平成 29 年 3 月 31 日

プランジャー測定対象エレベーターの技術情報

(3) 要改善ブレーキの改善措置の内容

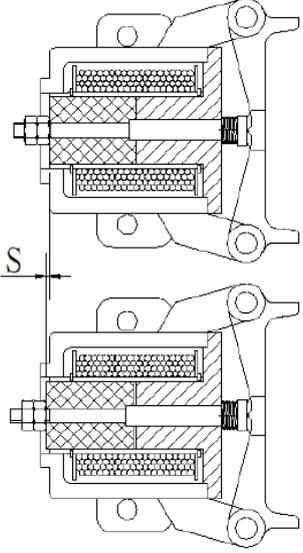
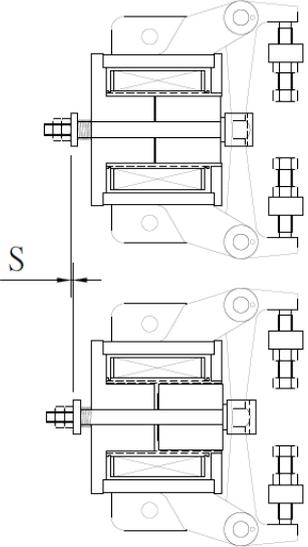
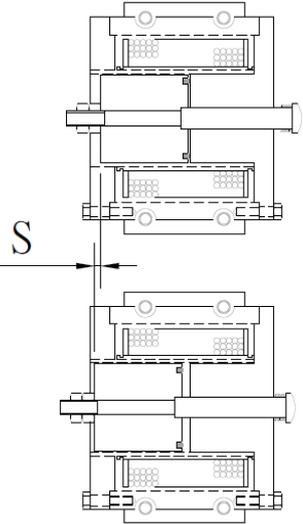
該当巻上機のブレーキアーム両方への温度ヒューズ取付け有無の確認

温度検出機能(温度ヒューズ)の取付け
